con la presente si inviano le Osservazioni contro il Progetto di un impianto eolico codice procedura ID_VIP/ID_MATTIM: 12691 denominato "Pitigliano" ubicato nei comuni di Pitigliano (GR) e Sorano (GR) costituito da 20 (venti) aerogeneratori di potenza nominale 7,0 MW per un totale di 140,0 MW con relative opere connesse ed infrastrutture indispensabili.
Cordiali saluti

“Progetto di un impianto eolico denominato “Pitigliano” ubicato nei comuni di Pitigliano (GR) e Sorano (GR) costituito da 20 (venti) aerogeneratori di potenza nominale 7,0 MW per un totale di 140,0 MW con relative opere connesse ed infrastrutture indispensabili”

TESTO DELLE OSSERVAZIONI

Immagine 1. Vincoli ex art. 136 del CBC dal PIT della Regione Toscana e zona approssimativa dove è progettato l'impianto industriale.

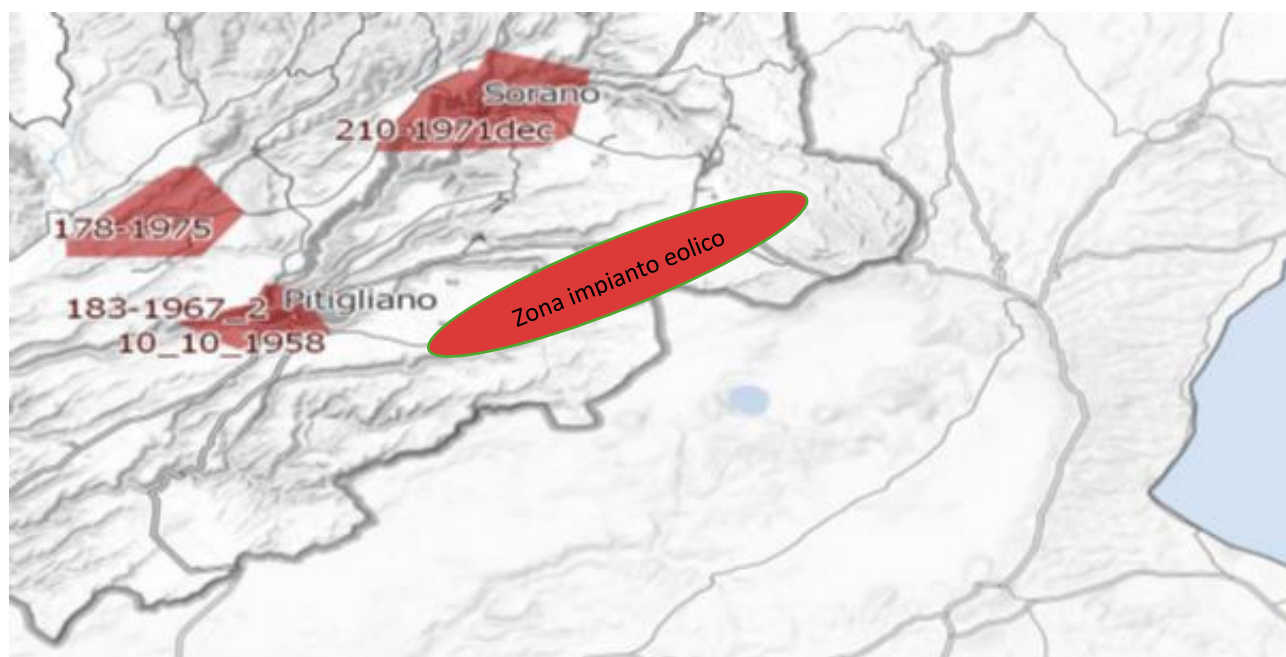
Al contrario di quanto sostiene la proponente, si evidenzia che l'impianto eolico industriale citato non solo ricadrebbe con tutti e 20 gli aerogeneratori all'interno delle fasce di rispetto di 3 km di due vincoli paesaggistici di notevole interesse pubblico esistenti nella Regione Lazio e con una parte di essi nel vincolo paesaggistico del Centro abitato di Sorano (GR) quindi in aree non idonee all'installazione di impianti di energia rinnovabile. Addirittura, alcuni aerogeneratori sarebbero ubicati a poche centinaia di metri dai perimetri dei due vincoli paesaggistici laziali ex art 136 del CBC. Ma la non idoneità dell'area non sarebbe certificata soltanto da questi vincoli paesaggistici ma anche dalle fasce di rispetto dei Beni della Parte seconda del CBC numerosi nel territorio interessato dal progetto dell'impianto eolico. Infatti la Proponente a pag 11 del SIA scrive: *"L'area interessata si trova all'esterno delle aree SIN individuate in Toscana e dista circa: 2,8 km dal centro abitato di Pitigliano, 2,7 km dal centro abitato di Onano, 2,8 km dal centro abitato di Latera"*. Quindi l'impianto come certifica la proponente potrebbe ricadere all'interno delle fasce di rispetto dei Centri Storici dei paesi citati e comunque li lambirebbe. Incompatibile sarebbe l'ubicazione di una parte del cavidotto che ricadrebbe nelle fasce di rispetto

del vincolo paesaggistico di notevole interesse pubblico del Centro Storico di Pitigliano. Considerando che le Regioni grazie al Decreto interministeriale nell'emanazione della legge sulle aree idonee e non idonee hanno la facoltà di estendere le fasce di rispetto dei Beni del CBC fino a 7 km per alcuni di essi non è da escludere che gli aerogeneratori del progetto eolico, essendo ancora in itinere, tra qualche mese si troverà ancora con ulteriori incompatibilità oltre alle numerose già esistenti. Questa possibilità di estensione delle fasce di rispetto fino a 7 km per i Beni del CBC da parte delle Regioni diventa particolarmente probabile per il Centro Storico di Pitigliano famoso nel mondo come dimostra anche il prestigioso riconoscimento insieme a Sovana e Sorano nell'elenco dei siti del World Monuments Found (WMF) prestigiosa istituzione con sede a New York che svolge un ruolo complementare a quello dell'Unesco. La stessa considerazione per il Centro storico di Pitigliano ovviamente vale sia per Sorano che per Sovana.

Inoltre, come sostiene la Proponente parte dell'impianto si verrebbe a trovare a 3,5 km dal centro abitato di Sorano. Infatti, tre degli aerogeneratori WTG 08, 09, 10 sono addirittura all'interno delle fasce di rispetto dei 3 km del suo vincolo paesaggistico di notevole interesse pubblico ex art 136 del CBC. Si evidenzia che così si crea

un'ulteriore incompatibilità con la tutela del Paesaggio.

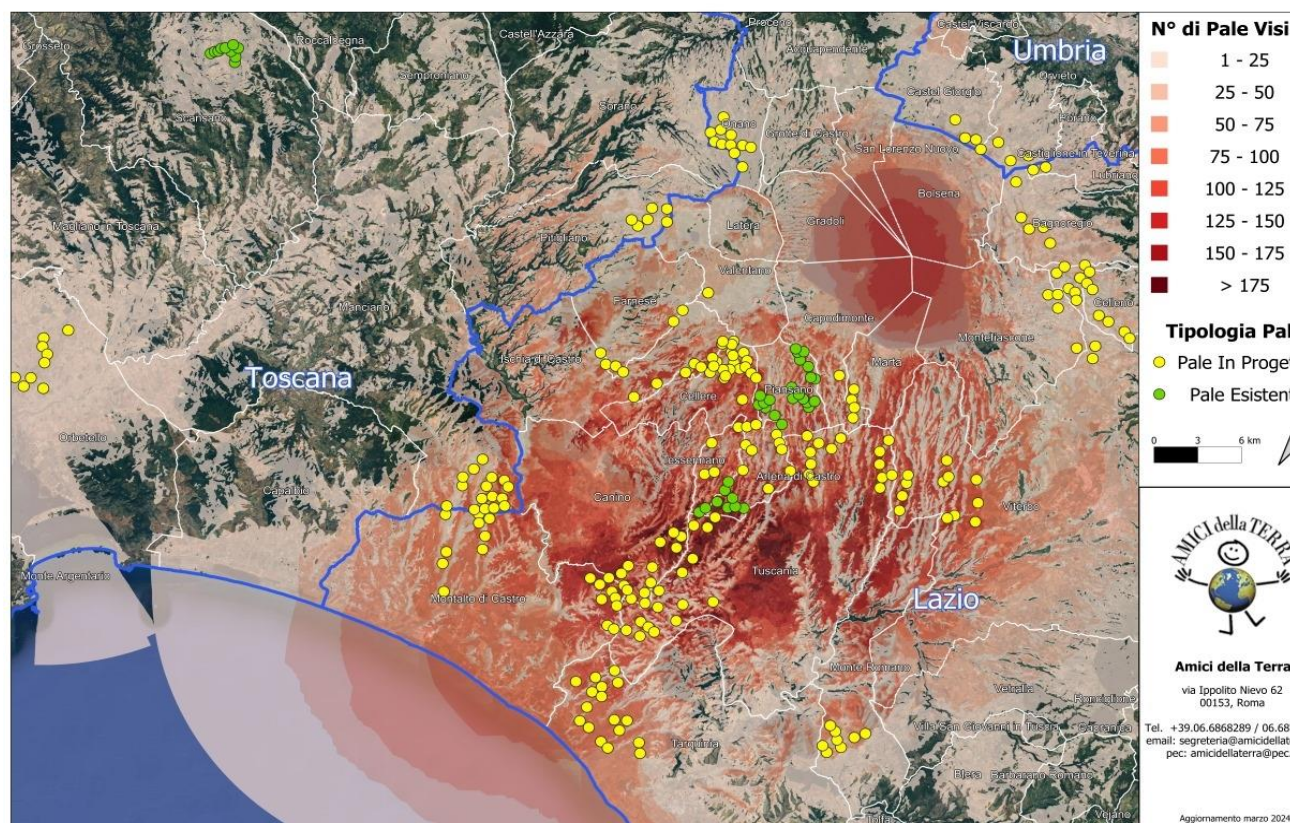
Culturali “*Ambito paesaggistico, geologico e geomorfologico dell’orlo della caldera di Latera ...*” Non vengono nemmeno citati gli impianti eolici in progetto al MASE, il “Rempillo” (6 aerogeneratori) e un altro in verifica amministrativa di 14 aerogeneratori e 72, 6 MW. Ad oggi nei territori di Pitigliano, Sorano e in quello limitrofo potenzialmente potrebbero essere insediati 40 aerogeneratori alti 200 metri e larghi 170. Ma la proponente non cita neanche altri impianti che creerebbero il cumulo e quindi maggiore impatto. Infatti, sul territorio della “Città del Tufo” (Sorano e Pitigliano) impatterebbero anche l’impianto eolico “Montarzo” di Onano con 13 aerogeneratori con le dimensioni ricordate, l’altro eolico industriale nel territorio di Valentano con sette aerogeneratori (stesse dimensioni), gli impianti di Farnese con un minieolico di 3 Torri alte 60 metri già installate in località Poggio del Crognolo e l’impianto eolico industriale “Vallerosa” (7 aerogeneratori alti 200 metri e larghi 158 metri) in procedura VIA presso la Regione Lazio. Inoltre, altri impianti del minieolico già presenti a Valentano, Cellere e Piansano e due progetti eolici industriali con le stesse dimensioni (200 m x 170 m) nel Comune di Ischia di Castro. La valutazione del cumulo non prende neanche in considerazione gli impianti industriali di fotovoltaico e agrivoltaico in progetto a Farnese, Valentano, Ischia di Castro, Cellere. L’impianto geotermico in procedura Via al MASE, progettato nella Caldera di Latera. Quindi è stata effettuata una valutazione del potenziale impatto cumulativo non veritiera a dispetto di quanto affermato dalla proponente che sostiene di aver preso in considerazione uno spazio di 10 km intorno al suo impianto per gli impatti che si creerebbero.

Immagine 3. Cumulo di una parte di impianti eolici, fotovoltaici e geotermici industriali in progettazione ed esistenti intorno all’eolico industriale “Pitigliano”.

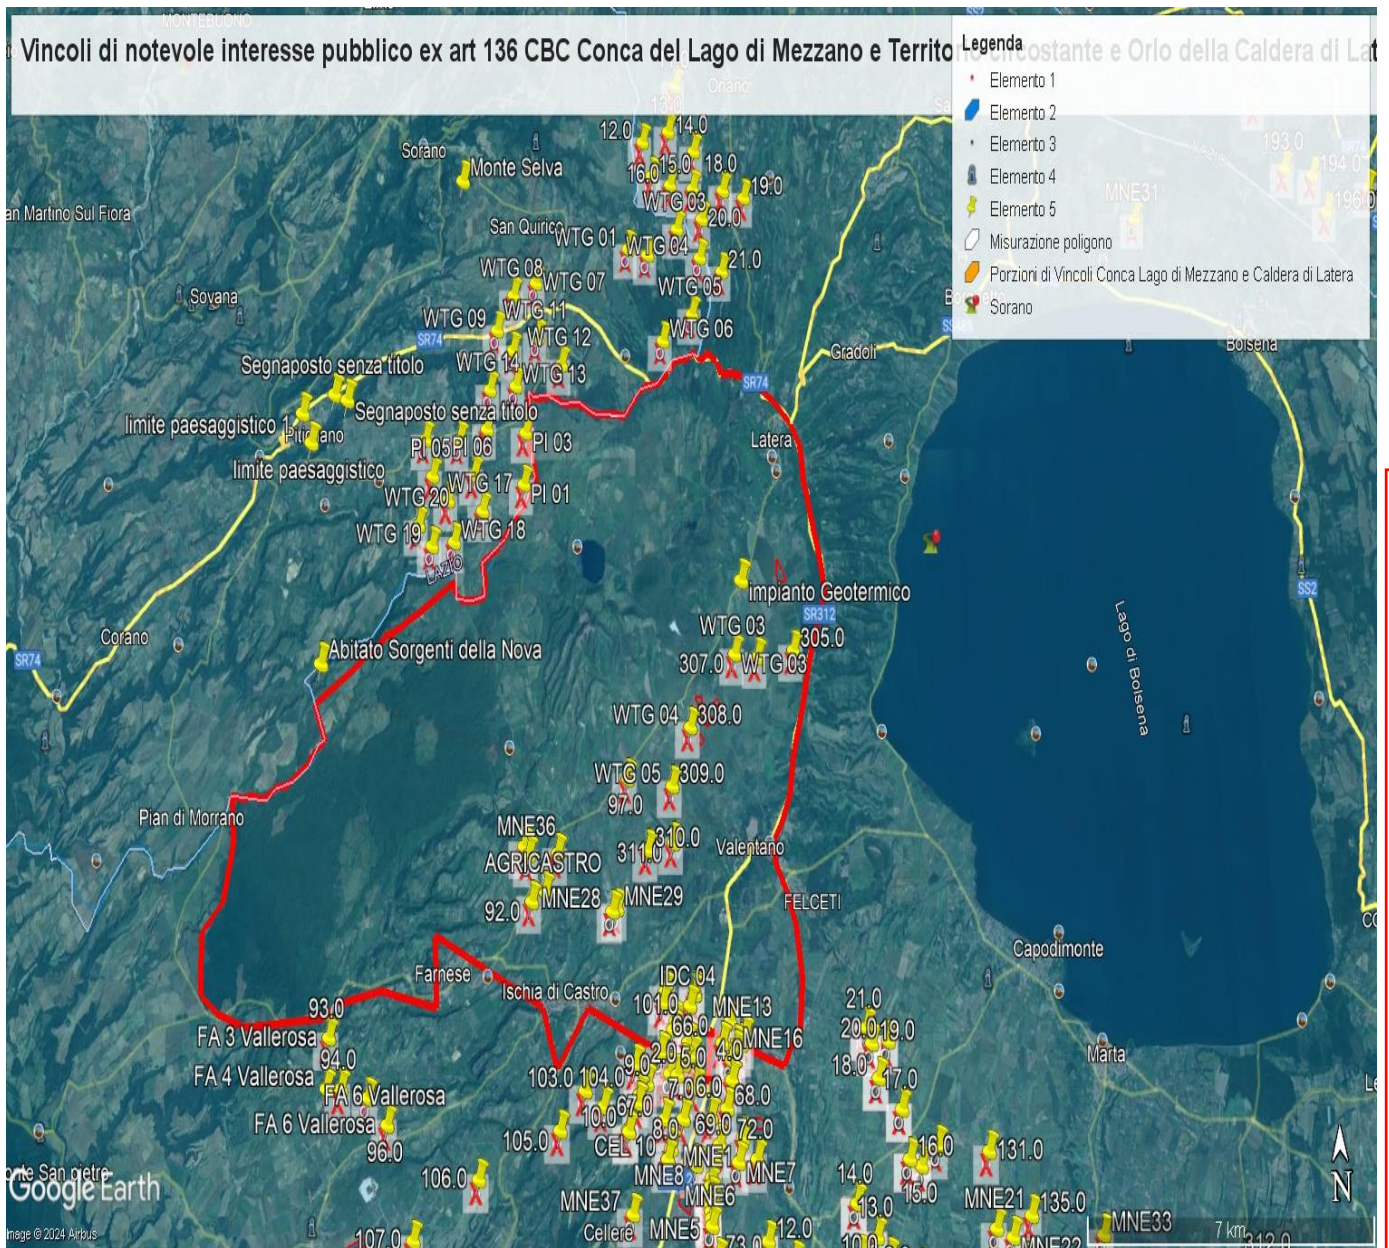
Il progetto è inteso essere realizzato in un'area caratterizzata da numerosi vincoli di carattere archeologico e non rispetta le dovute distanze da essi.

IMMAGINE n. 3 Impianto eolico industriale "Pitigliano" e distanze aerogeneratori dai Vincolo "Orlo della Caldera di Latera.

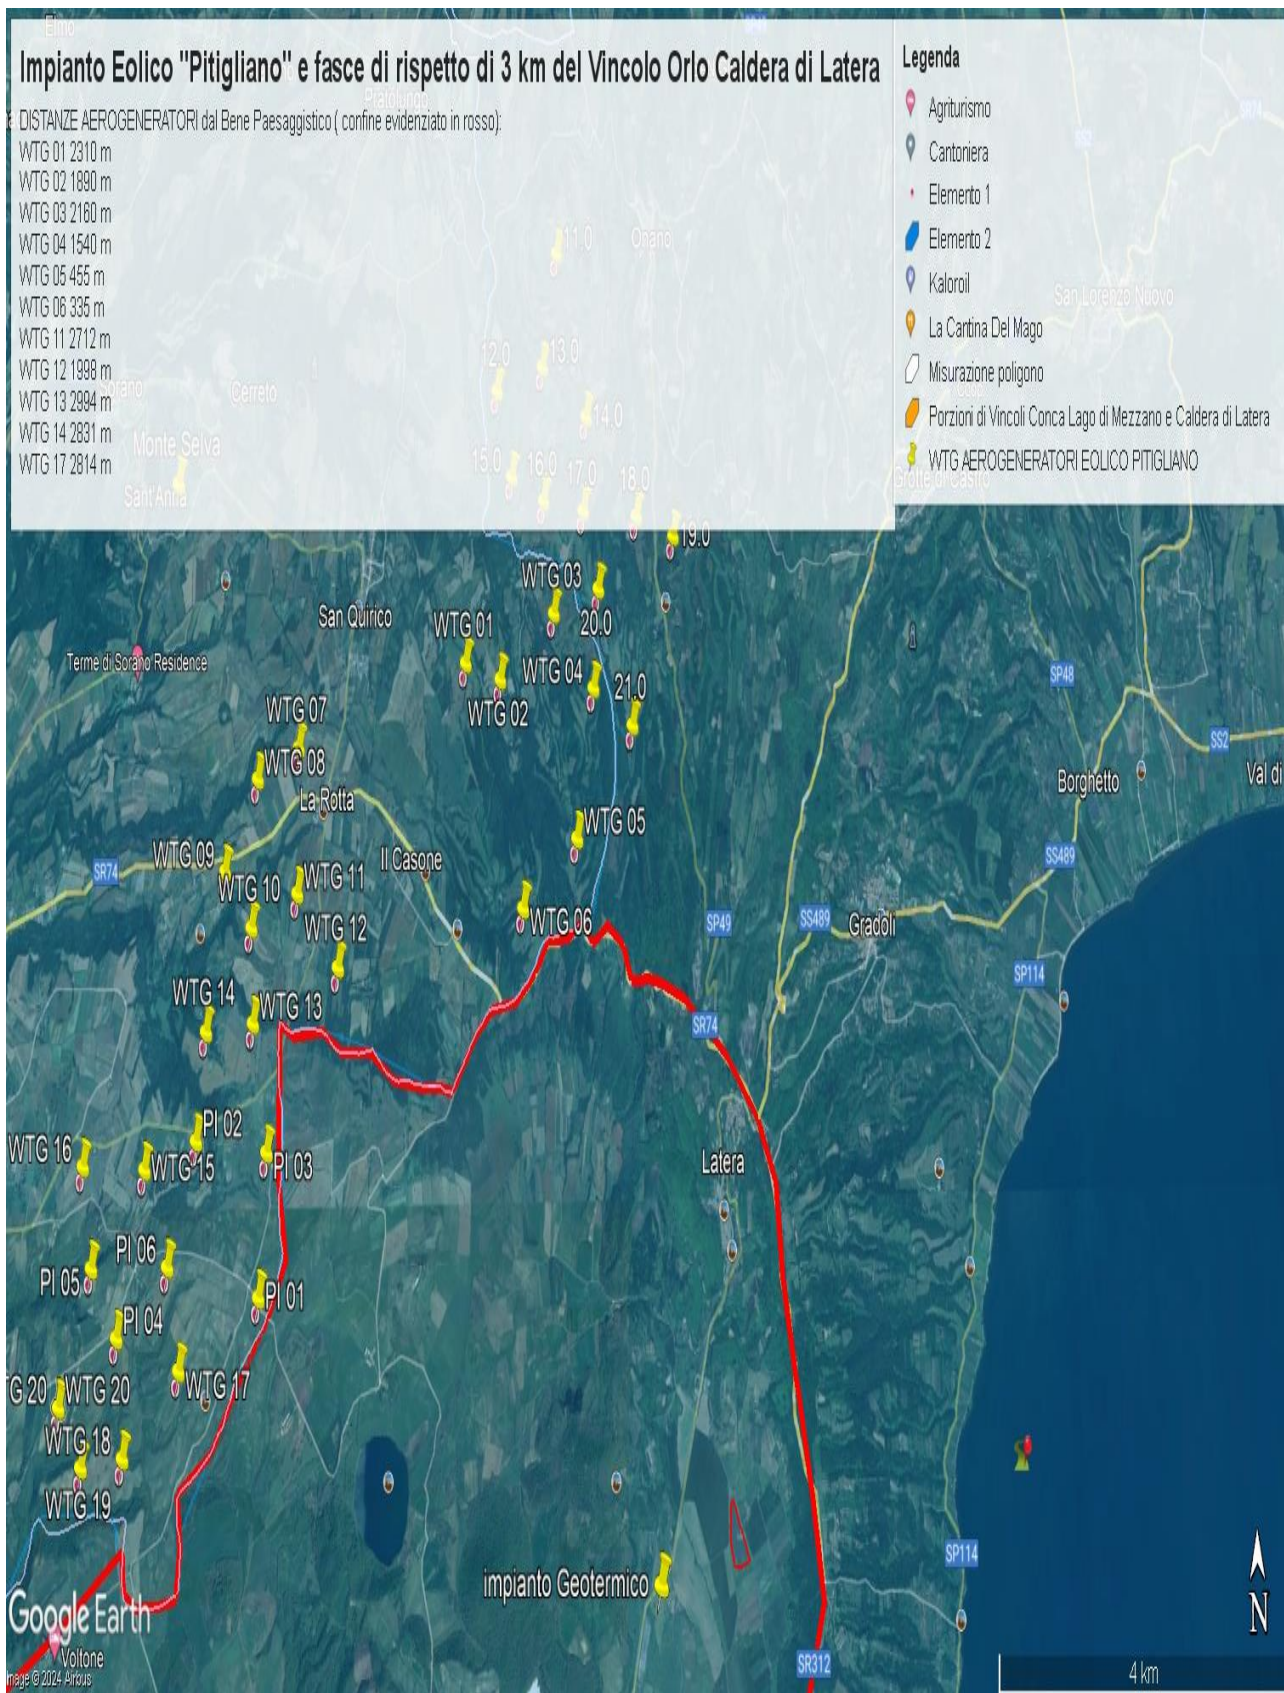
IMMAGINE n. 4 Si evidenzia che i tre aerogeneratori WTG 07, WTG 08 e WTG 09 impattano con il vincolo paesaggistico di notevole interesse pubblico del Centro Storico di Sorano. Il WTG 07 si troverebbe a 2828 m, WTG 08 2504 e WTG 09 2990. Il cavidotto dell'impianto invece impatta in buona parte del Vincolo paesaggistico ex art. 136 del CBC del Centro Storico di Pitigliano.

IMMAGINE n 5. Mappa eolici elaborata dall'Associazione Amici della Terra. La mappa evidenzia il cumulo degli impianti tra Lazio e Toscana.

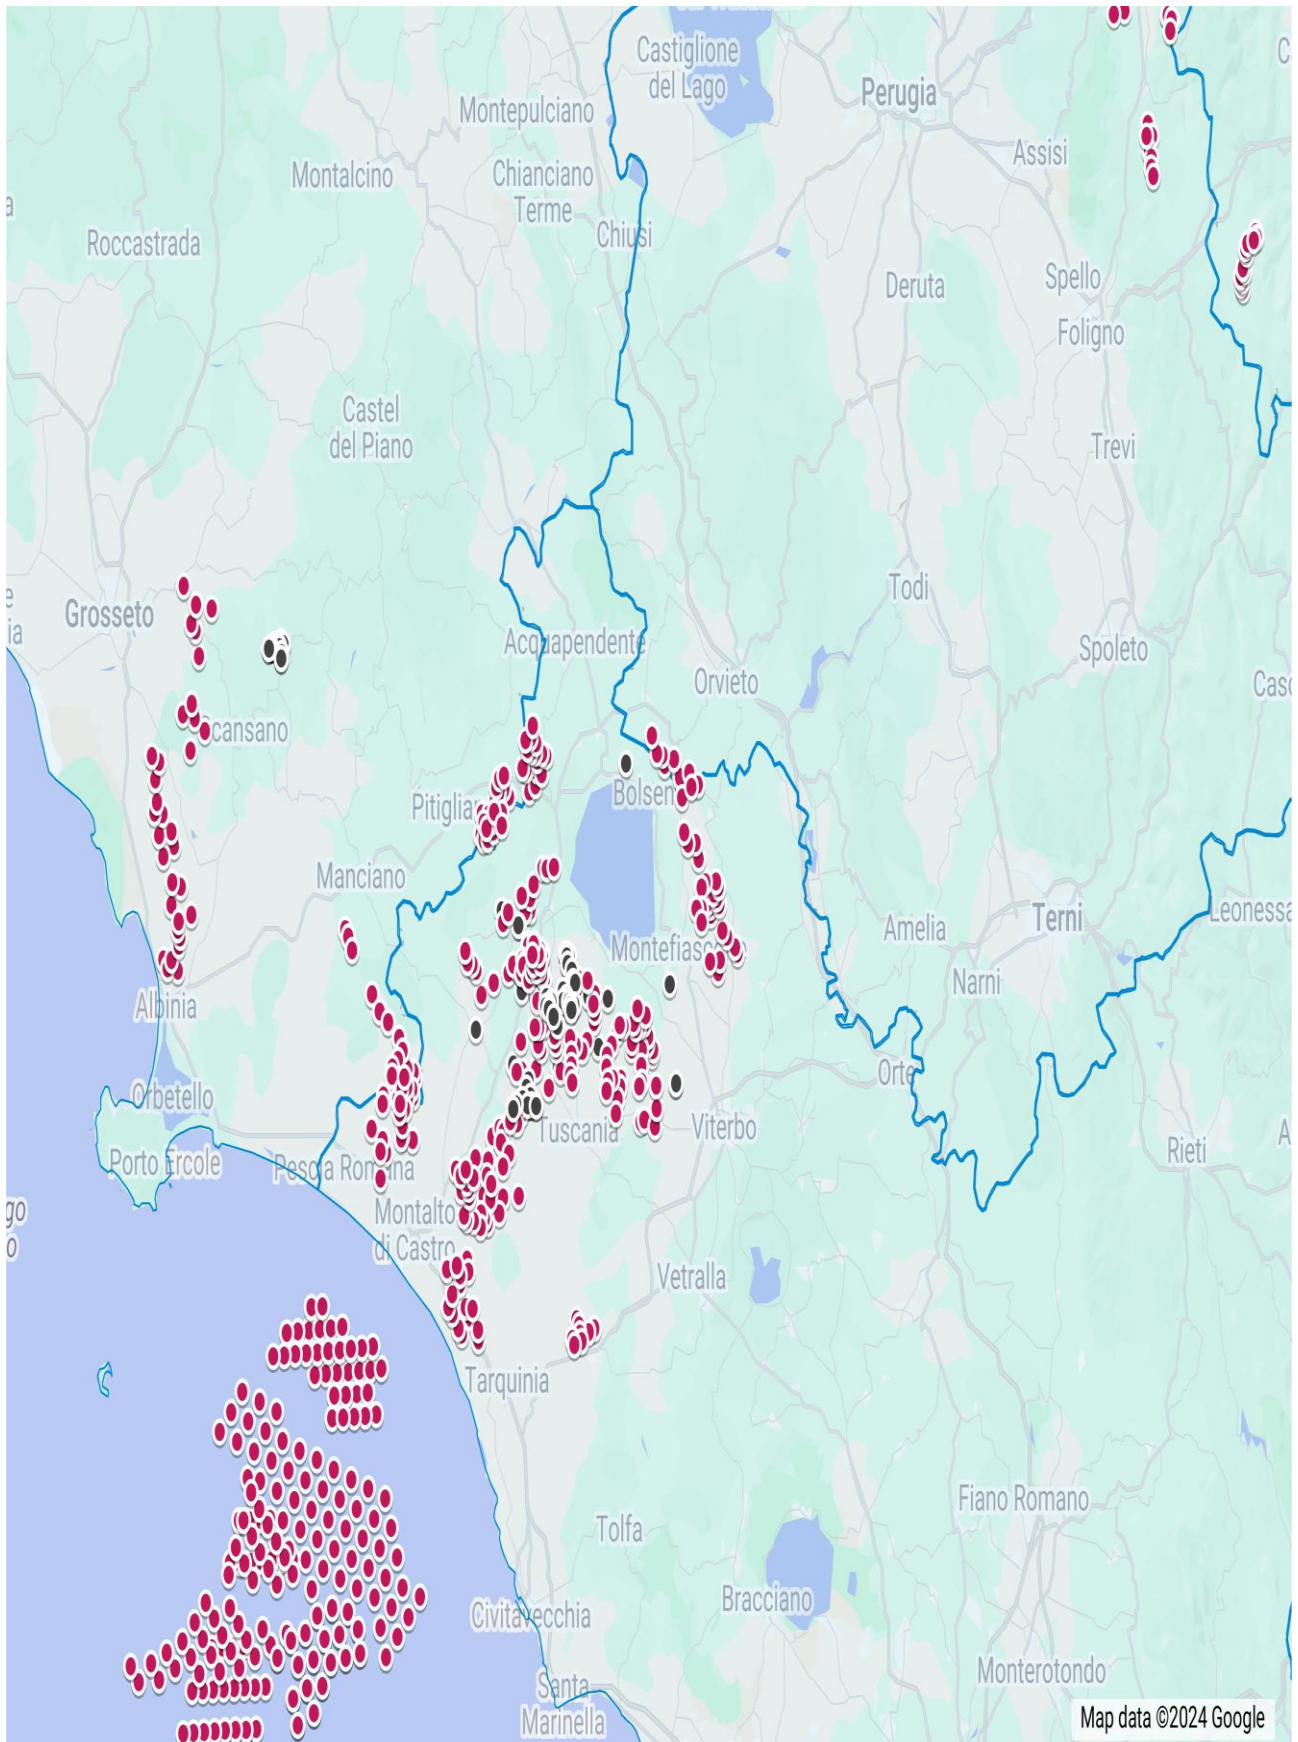
Riguardo al cumulo degli impianti FER, le mappe prodotte dalla proponente riguardano, come già evidenziato, soltanto una parte molto piccola degli impianti FER dell'area intermedia e vasta e in particolare di quelli eolici che contribuiscono a creare un notevole cumulo e la saturazione del territorio tosco laziale. Riguardo al cumulo dei soli impianti eolici si riporta la mappa dell'intervisibilità degli impianti eolici elaborata dall'Associazione nazionale “Amici della Terra”.
